关于 R25004 地块桩基及基坑支护工程答疑的回复函

问一：R25004 地块桩基及基坑支护工程疑问

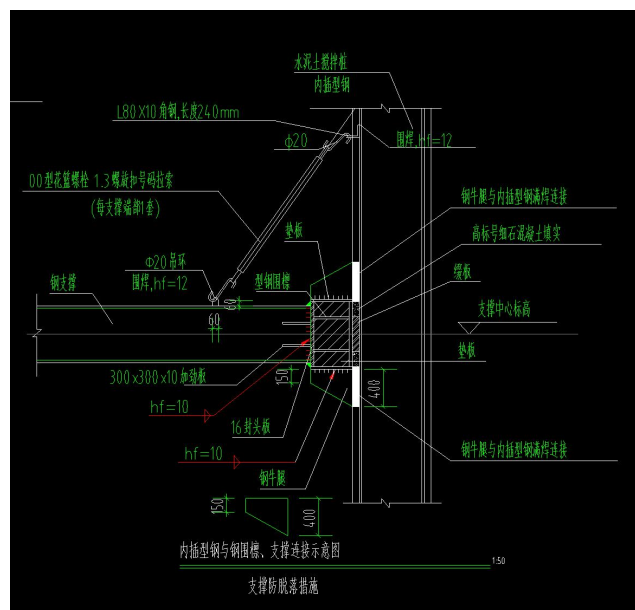
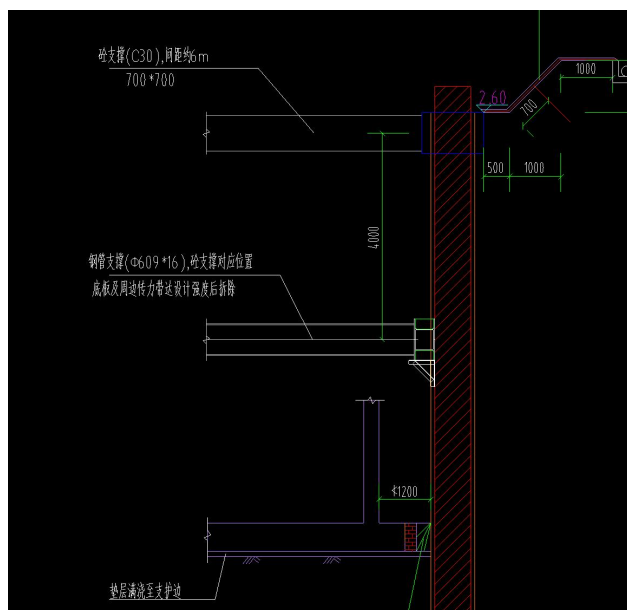
5、清单序号 5 的混凝土支撑是否含有钢筋配筋？如有，请明确混凝土支撑的配筋详情。

回复：含钢筋配筋，具体详见下图。

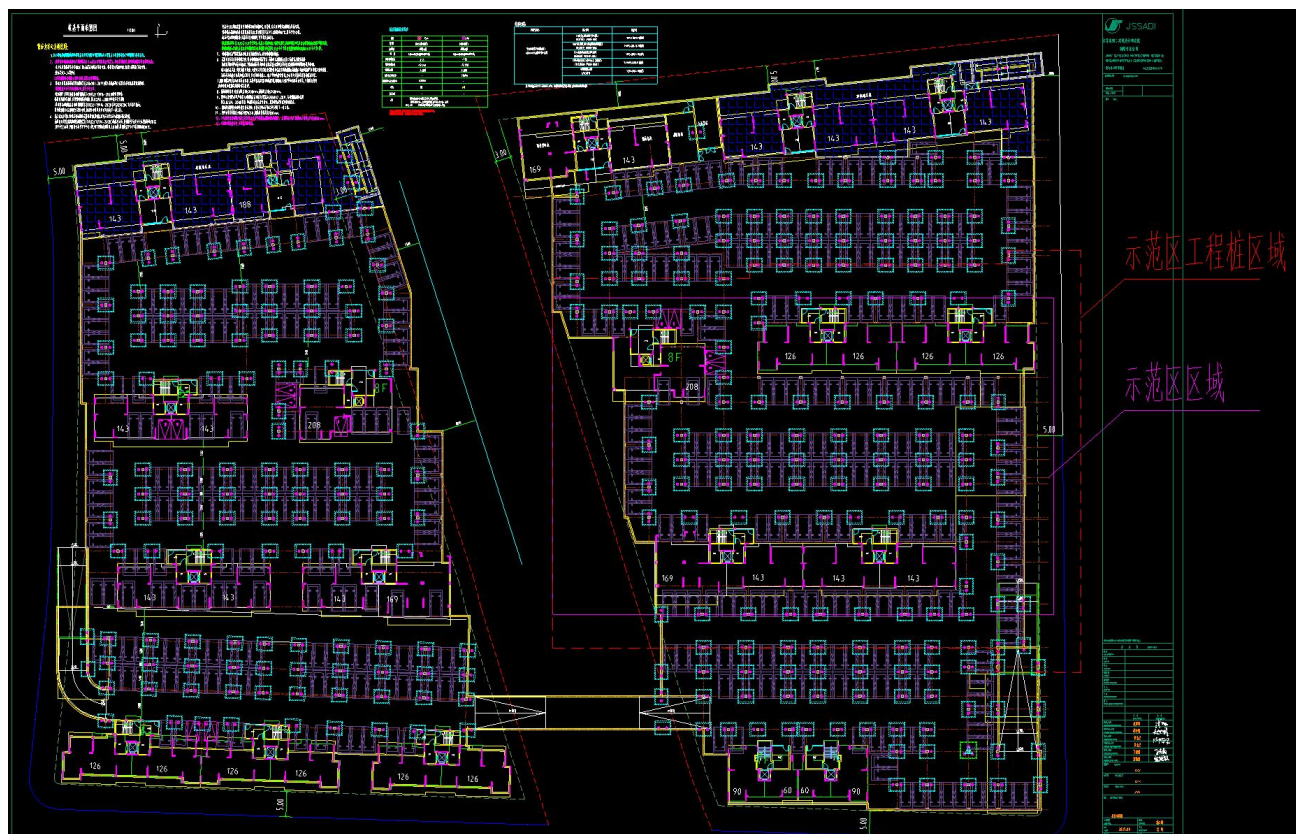
6、招标基坑支护图纸上姚港河两侧未见清单序号 7 钢围檩和清单序号 8 钢支撑，请明确这两项是否在此次招标范围内。

回复：清单序号 7 钢围檩和清单序号 8 钢支撑按招标清单量计取，投标人按实报价，若后期需实施该部分支撑，则按合同约定方式结算，即工程量按实计算，清单单价按中标单价结算；若后期不需实施该部分支撑，结算时扣除相应清单项，钢围檩及钢支撑详见下图。
